「敦賀発電所発電用原子炉設置変更許可申請書  
(2号発電用原子炉施設の変更)添付書類の一部補正」及び  
「敦賀発電所2号炉 敷地の地形,地質・地質構造 K断層と原子炉建  
屋直下を通過する破砕帯との連続性」  
(審査資料)の誤記について

令和6年5月31日  
日本原子力発電株式会社

## 2. 補正書の誤記について

令和5年8月31日提出  
 敦賀発電所発電用原子炉設置変更許可申請書  
 (2号発電用原子炉施設の変更)  
 添付書類の一部補正  
 6-7-274頁 第7.4.4.120図(1) 鉱物脈法一覧(H24-D1-1 45.91~45.94m)

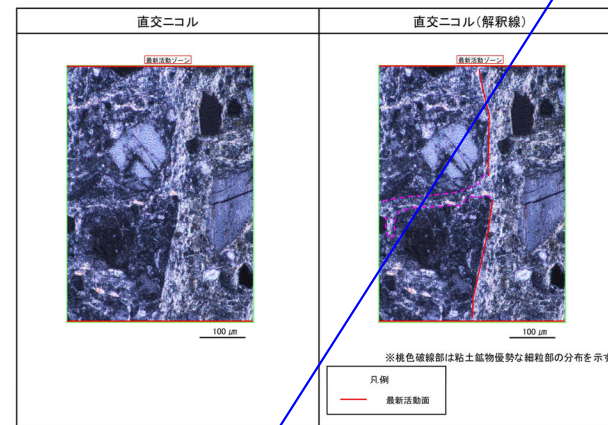
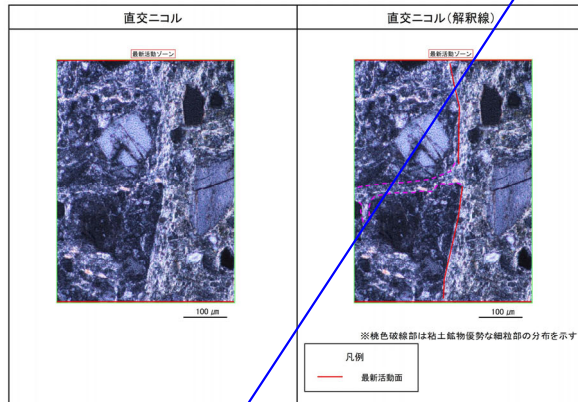
## 鉱物脈法一覧 変位センスの誤り(No.4)

変位センス 鉛直「正」

変位センス 鉛直「逆」

6-7-956頁 7.4.4.288図(3) 破砕部性状 H27-B-2 深度61.29~61.69m  
 (変位センス, 薄片観察による断層岩区分(1/2))

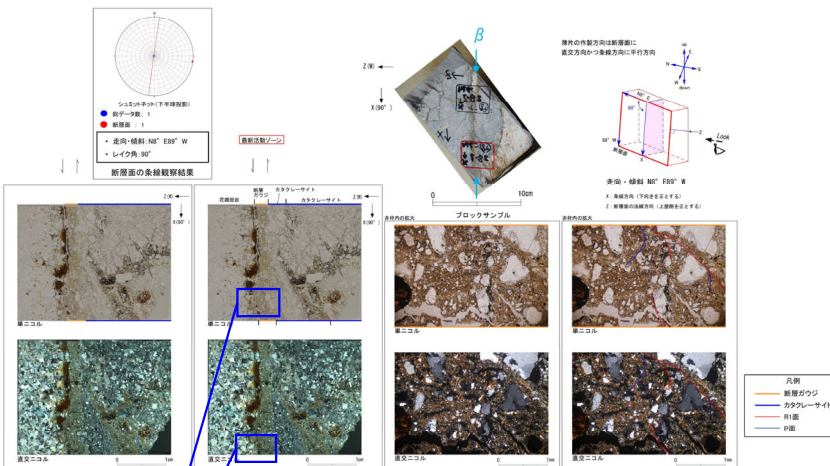
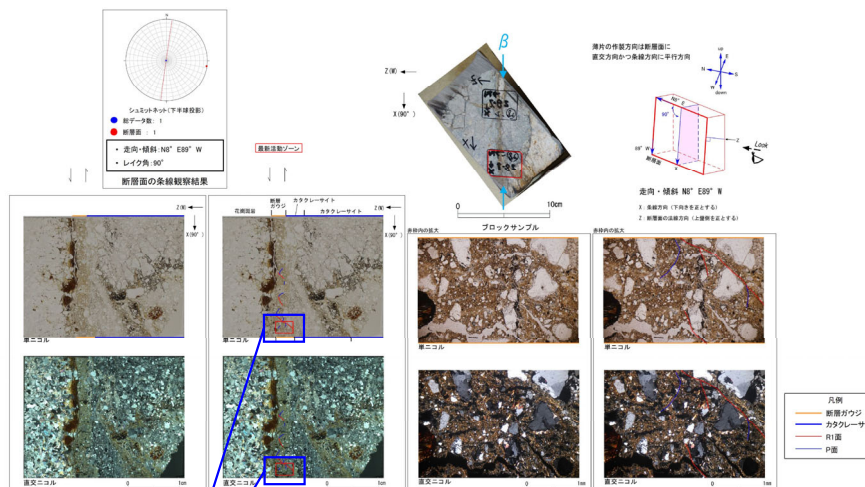
## 破砕部性状 薄片写真, 赤枠(拡大位置)の誤り(No.6)

赤枠 無し

赤枠 有り
